OGGETTO: REALIZZAZIONE ED ESERCIZIO DI UN IMPIANTO FOTOVOLTAICO DENOMINATO IMPIANTO FV CRUCETTA, DELLA POTENZA DI 4.840 KW AC E 5.613 KW DC DA REALIZZARSI NEL COMUNE DI MODICA (RG) IN CONTRADA TURISCHEDDA SNC, FOGLIO DI MAPPA 160, PARTICELLE 1004, 102, 105, 162, 207, 693, 696, 787 E DI TUTTE LE RELATIVE OPERE CONNESSE ED INFRASTRUTTURE DA REALIZZARSI NEL COMUNE DI MODICA (RG), FOGLIO DI MAPPA 165, PARTICELLA 153

PARERE ISTRUTTORIO CONCLUSIVO C.T.S. n. 147/2026 del 27/02/2026

Oggetto	ISTANZA DI VALUTAZIONE PRELIMINARE AI SENSI DELL'ART. 6 COMMA 9 DEL D. LGS. N. 152/2006 E SS.MM.II. -
Descrizione	REALIZZAZIONE ED ESERCIZIO DI UN IMPIANTO FOTOVOLTAICO DENOMINATO IMPIANTO FV CRUCETTA, DELLA POTENZA DI 4.840 KW AC E 5.613 KW DC DA REALIZZARSI NEL COMUNE DI MODICA (RG) IN CONTRADA TURISCHEDDA SNC, FOGLIO DI MAPPA 160, PARTICELLE 1004, 102, 105, 162, 207, 693, 696, 787 E DI TUTTE LE RELATIVE OPERE CONNESSE ED INFRASTRUTTURE DA REALIZZARSI NEL COMUNE DI MODICA (RG), FOGLIO DI MAPPA 165, PARTICELLA 153
Località del progetto	MODICA (RG)
Data presentazione istanza al dipartimento	Prot. nr. 65160 del 24/09/2025
Data procedibilità trasmissione in CTS	Prot. nr. 79952 del 30/10/2025

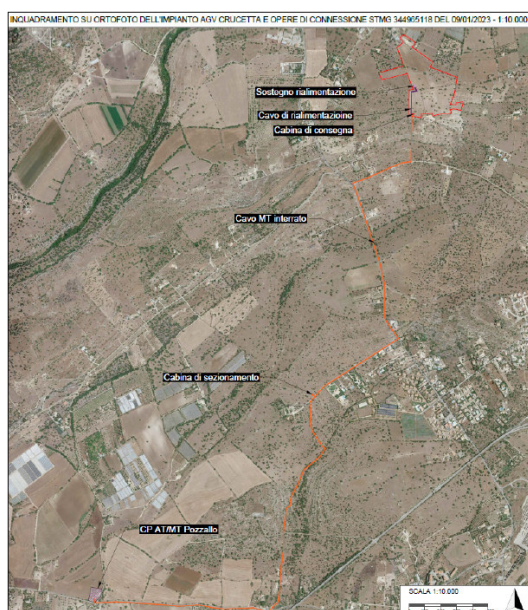
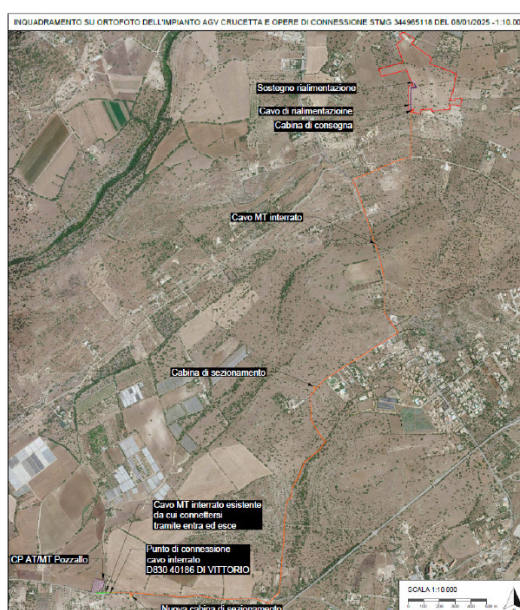
VISTI gli schemi STGM dell’impianto riferiti alla data del 09/01/2023 e 08/01/2025,

CONSIDERATO che la variante presentata dal Proponente si riferisce ad una richiesta da parte **e-distribuzione** relativamente alla realizzazione dei una cabina di stazionamento.

CONSIDERATO e VALUTATO che la variante interessa la realizzazione di una cabina di stazionamento e relativo collegamento del Cavidotto.

VISTO l'elaborato RS06EPD0063I38 Particolare costruttivo "Nuova cabina di sezionamento" da collegare alla cabina primaria AT/MT "Pozzallo"

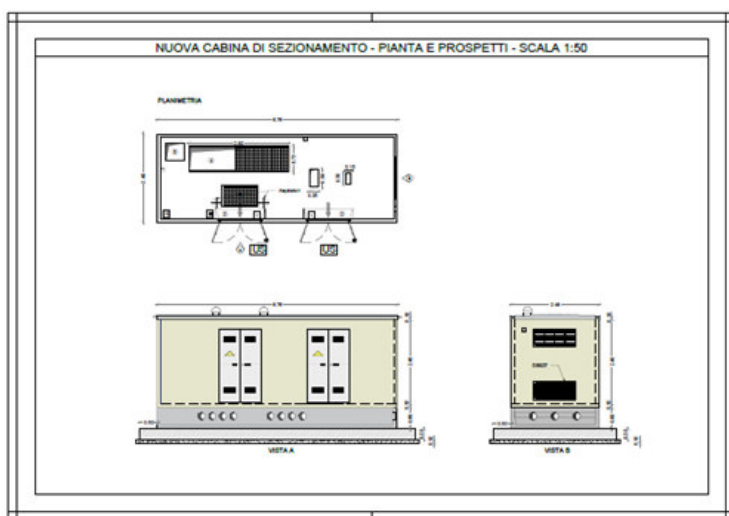
CONSIDERATO e VALUTATO che la particella interessata alla realizzazione della cabina di sottostazione **non è stata** prevista la mitigazione con piante sempreverdi al fini di mitigare e ridurre l'impatto visivo.

CONSIDERATO e VALUTATO che nell'area dove sarà realizzata la cabina **non è stato** previsto un sondaggio per la caratterizzazione del materiale da movimentare.

Figura 8 – Costruzione triangolo visibilità

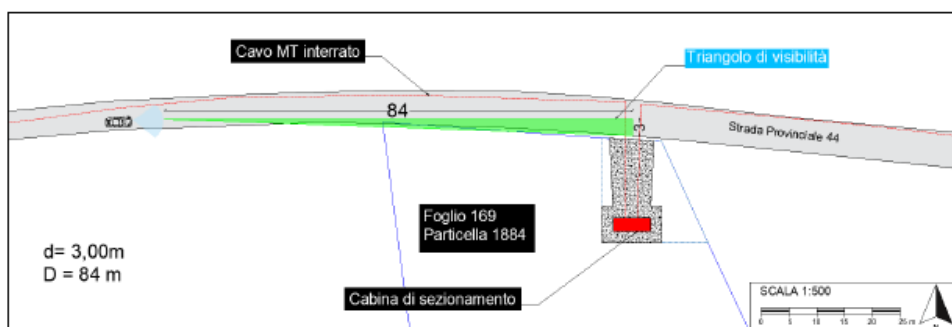
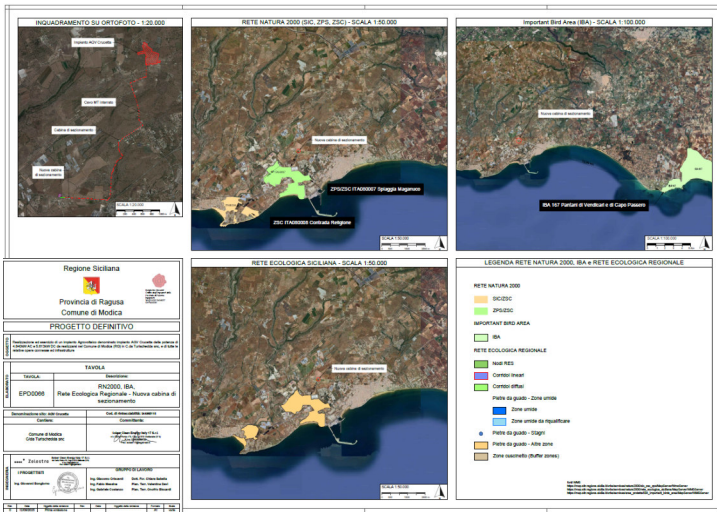
VISTO che il Proponente ha riportato: per la realizzazione della cabina di sezionamento è prevista l'apertura di un nuovo varco per garantire l'accesso alla suddetta e per tale motivo è stata sviluppata la costruzione del triangolo di visibilità.

VISTO che per l'accesso alla cabina l'apertura del varco sarà pari a circa **8,00 metri** tale da consentire l'accesso ai mezzi sia per la realizzazione e posa della cabina sia per la manutenzione e gestione da parte di e-distribuzione.

CONSIDERATO e VALUTATO che la demolizione del muretto per la realizzazione del varco (acceso) si rende necessaria sia nella fase di realizzazione della cabina sia nella fase di esercizio.

CONSIDERATO e VALUTATO che il muretto a secco delimita la particella a ridosso della strada provinciale è in pessimo stato conservativo e che il Proponente si impegna al ripristino della restante parte.

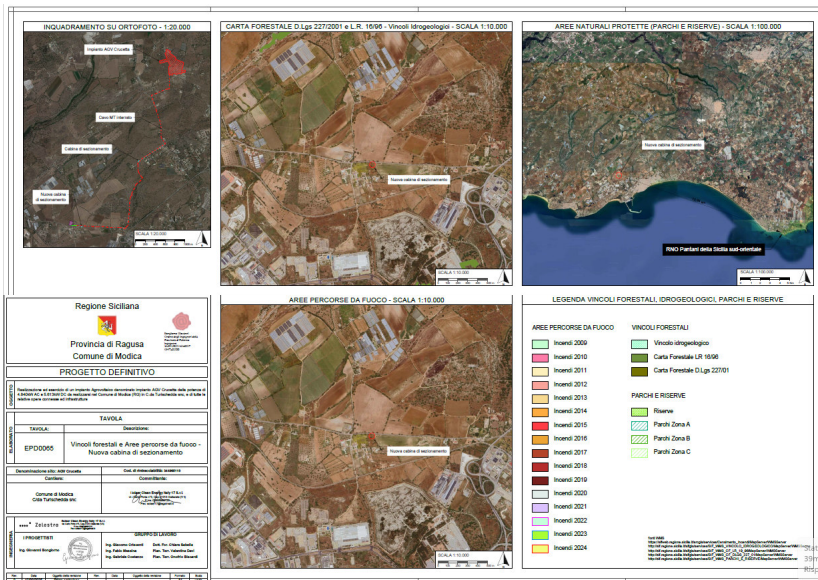
RILEVATO che la futura cabina di sezionamento si troverà a circa 800 m dall'area ZPS/ZSC ITA080007 Spaggià Maganucco e oltre 3,4 km dall'area ZSC ITA080007 Contrada Religione.

RILEVATO che l'area IBA più prossima, IBA 167 Pantani di Vendicciola e di Capo Passero, dista circa 14 km.

VISTO l'elaborato RS06EPD0065I38 Vincoli forestali e Aree percorse da fuoco, dove si evince che l'area interessata alla realizzazione della cabina di sezionamento non ricade in area percorse dal fuoco
